### Előterjesztés

#### **a Tópart u. 34. sz. alatti támfalra vonatkozó kérelemről**

# STATIKAI SZAKÉRTŐI VÉLEMÉNY

a Biatorbágy, Tópart u. 34. sz. telek támfaláról

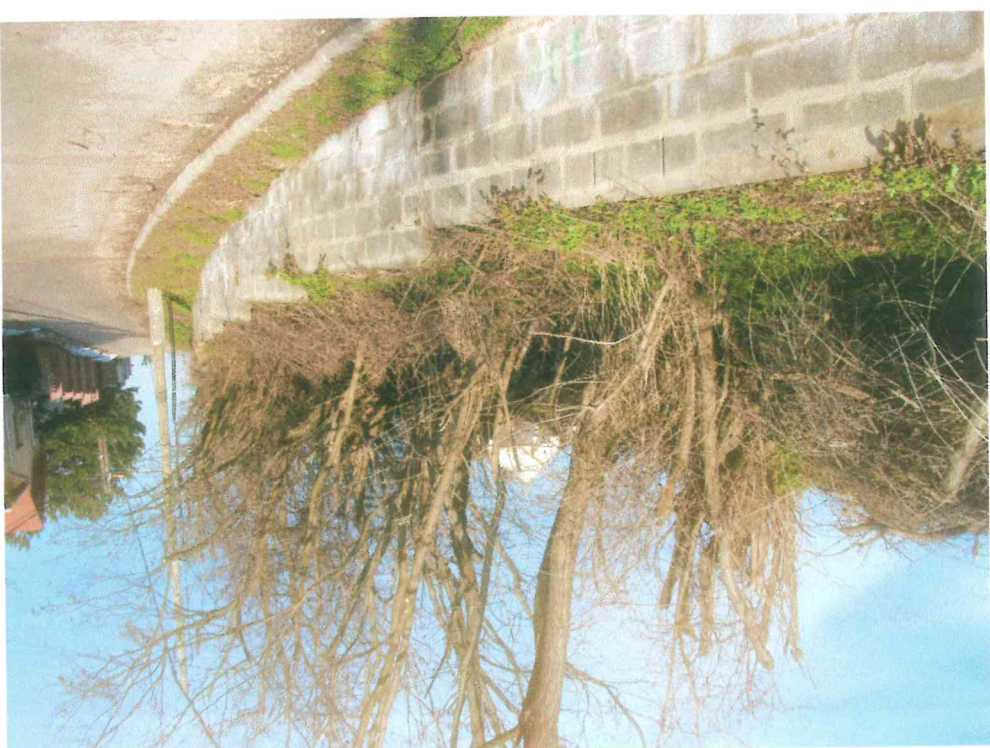
A megdőlt támfal

Az íves, lépcsős vb. támfal

Megdőlt, repedezett támfal

Repedések a támfalon

Repedések - a növényzetből jól látható,  
hogyan a támfalat nem lehetett szögálmfalaként kialakítani

Erősen meggdült támfal, minimális vasalással

Mind ezek alapján javasolom a támfal teljes elbontását, és egy új, korrekciós megtervezett, az igénybevételeknek meglévő támfal megépítését. Megoldásként felmerülhet vb. szögátfal építése, vagy előregyártott betonnal kialakított növénytámfal.
